Stellungnahme zur 2. Planänderung zum Vorhaben „Änderung Eisenbahnüberführung Weiße Elster, EÜ Luppe und EÜ Nahle der Strecke 6367“

Ihr Zeichen: L 32-0522/631/20
Ihr Schreiben vom 5.6.2018

EÜ Elster: lichte Höhe über Fluss: IST/PLAN = 2.60 m/1.90 m
zzgl. Schutzzaun: 4 m hoch ab Oberkante Brücke(SOK)

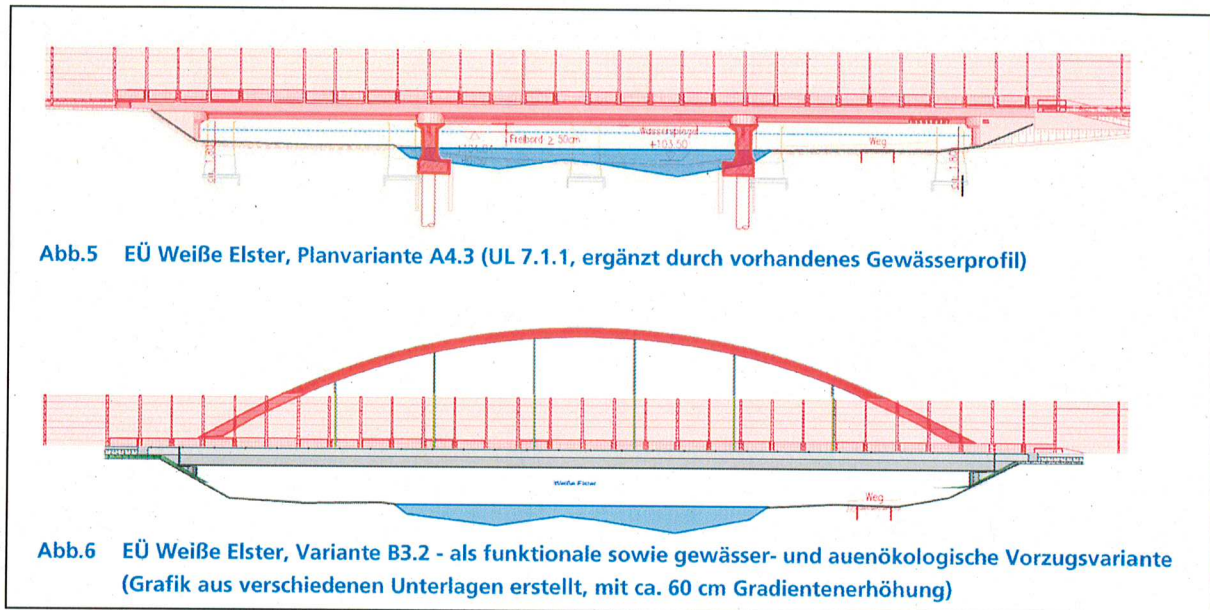
Die neue Konstruktionsunterkante liegt 45 cm (Randfeld) bzw. 70 cm (Mittelfeld) unter Bestand.

Aus den Unterlagen geht nicht hervor, warum Vorhabenträger DB und Kreuzungspartner Stadt Leipzig veranlasst und berechtigt sein sollten, das bereits sehr niedrige Lichtraumprofil weiter zu reduzieren. Bau- oder bahntechnische Zwänge bestehen nicht, zumal die EÜ Elster im Planabschnitt den Tiefpunkt bildet¹. Wie die 2. Planänderung belegt, ist eine Gradientenanhebung - hier wegen der geänderter Bauweise - problemlos realisierbar.

Der bereits im Bestand nur eingeschränkt nutzbare Radweg (lichte Höhe ca. 2.00 m) wird künftig seiner Funktion beraubt. Die Mindest- und Regelmaße nach ERA (2.25 m bzw. 2.50 m) sind mit dem geplanten Bauwerk nicht realisierbar und würden Troglösungen für den Weg erfordern. In der 2. Planänderung wird der Radweg nunmehr als Gehweg (Höhe 2.01 m) deklariert, dessen „öffentlichen Verkehr die DB notgedrungen dulde“. Zudem läge seitens der Stadt Leipzig kein Ausbauverlangen vor.

Für die Weiße Elster stellt die Brückenabsenkung von 2.60 m auf ca. 1.90 m über Wasserspiegel MQ und die große überbaute Fläche zudem eine starke Verschattung und damit Verschlechterung des Gewässerabschnittes dar. Die Wirkung der Betonbrücke mit 14 m geschlossener Fahrbahnbreite unterscheidet sich erheblich von der transparenten Stahlbauweise mit offener Gleislage (Breite 10 m).

Wir fordern die DB, die Stadt Leipzig und die Planfeststellungsbehörde auf, zumindest die alten Brückenunterkanten beizubehalten und einen Geh-/Radweg gemäß ERA sicherzustellen.

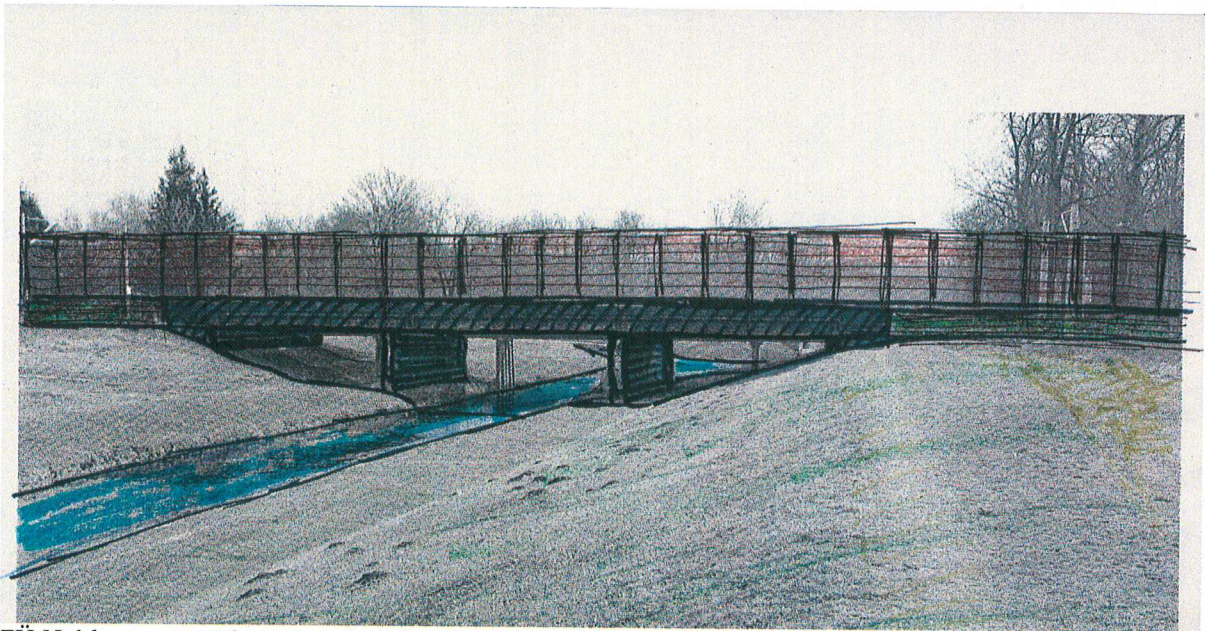
Für die EÜ Nahle ist vor allem die künftige Gewässer- und Auenentwicklung relevant. Diese steckt in Leipzig noch in den Anfängen. Bereits das aktuelle Projekt „Lebendige Luppe“ zeigt bei seinen, noch nicht abgeschlossenen, Untersuchungen, dass die geplante EÜ Nahle einige Varianten entscheidend limitiert². Auch ein zukünftiger Umbau des Leipziger Gewässerknotens würde durch eine zu enge Brücke unnötig erschwert.

Sowohl für die Wasserzufuhr in die Leipziger Burgau als auch für eine verbesserte Strukturgüte der kanalisierten Nahle selbst ist eine höherliegende und strukturreiche Gewässersohle notwendig. Um höhere Hochwasserstände zu vermeiden, sind dafür breitere Gewässerquerschnitte bzw. abgesenkte Vorlandbereiche erforderlich.

Da nach Aussage der DB die Gradienten an der Nahle nicht angehoben werden kann, ist die EÜ Nahle ebenfalls entsprechend breiter auszubilden.

Bei einer Balkenkonstruktion sind folgende Optionen möglich:

- a) ein weiteres Feld an der Ostseite ergänzen
- b) Feldweiten vergrößern
- c) (spätere) Vorlandabsenkung berücksichtigen (z.B. bei Ausbildung der Widerlager)

EÜ Nahle: Vorschlag - größere Stabbogenbrücke mit „Lebendiger Nahle“, Stützweite und Gestalt an Elsterbrücke (60 m) anpassen, Skizze Heiko Rudolf

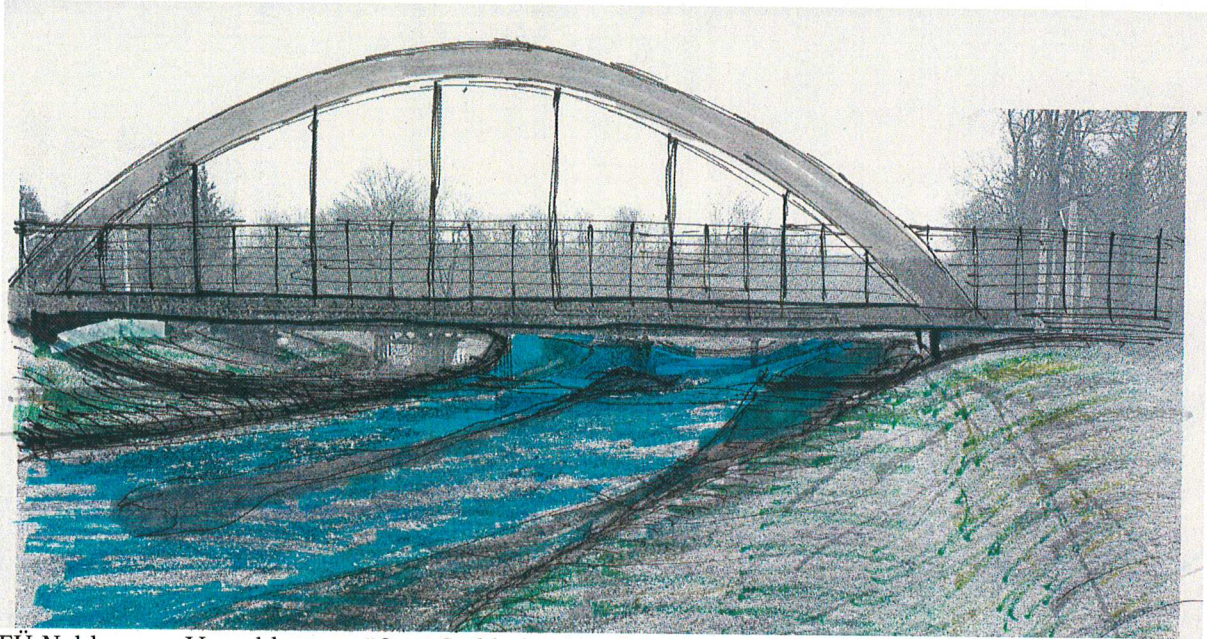
Bei einer pfeilerlosen Stahlkonstruktion (z.B. Stabbogenbrücke) könnten die Stützweite und Erscheinungsbild der EÜ Elster (ca. 60 m) übernommen werden und für eine deutliche Aufweitung der Nahle (geplant 47 m) sorgen.

³ Anlage1: EÜ ELN Gradiente Diagramm 2018-06-20.pdf

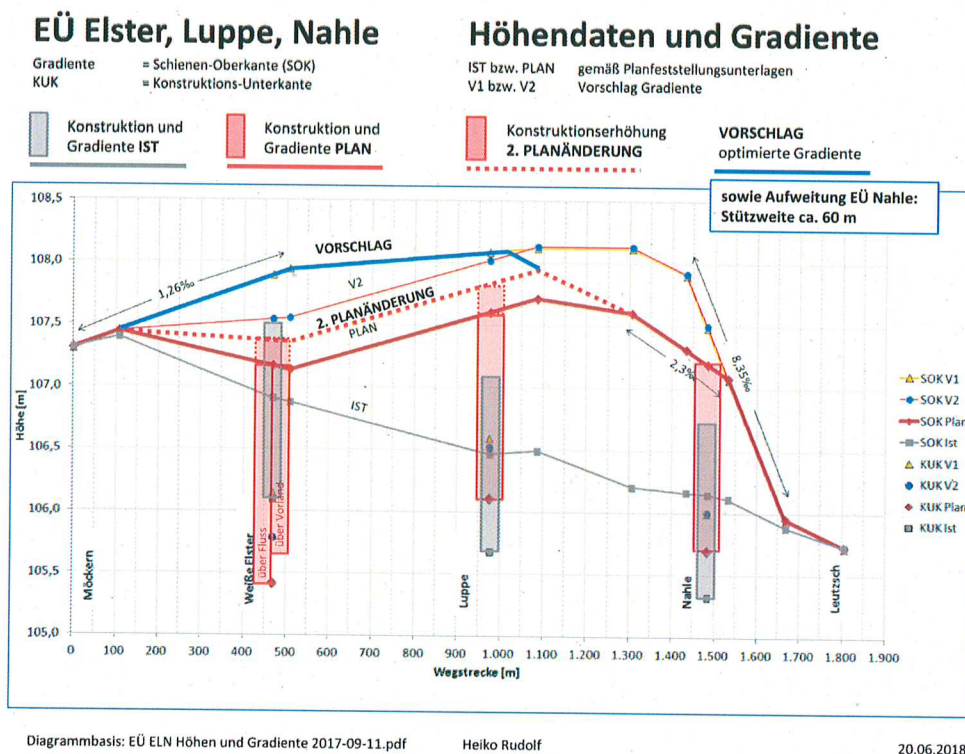
Konstruktionsbedingt muss bei der EÜ Nahle (integrale Balkenbrücke) die Gradiente ca. 75 cm angehoben werden, um die alte Unterkante beizubehalten. Mit der 2. Planänderung werden die EÜ Elster und EÜ Luppe (gelagerte Balkenbrücke) und die Gradiente um weitere 21 cm höher.

Die 2. Planänderung zeigt, dass Gradientenänderungen sehr wohl bahn- und bautechnisch möglich sind. Wie dem Gradienten-Diagramm³ zu entnehmen ist, beziehen sich unsere Gradientenvorschläge nicht auf die Anschlussbereiche zum Bahnhof Leutzsch oder Richtung Möckern. Die Ausführungen der DB⁴ gehen insofern ins Leere. Dass Abweichungen innerhalb des Bauabschnittes möglichst gering ausfallen sollen, mag betriebsintern verständlich sein. Das begründet aber nicht die oben beschriebenen Einschränkungen der Brückenfunktion. Eine Anhebung der EÜ Elster und Luppe ist weitgehend problemlos möglich.

Auch die EÜ Nahle könnte bei Fortsetzung der Steigung 8.35‰ von Leutzsch kommend noch ca. 30 cm angehoben werden. Sofern dies nicht möglich ist, muss die Brückenspannweite, wie oben beschrieben, vergrößert werden.
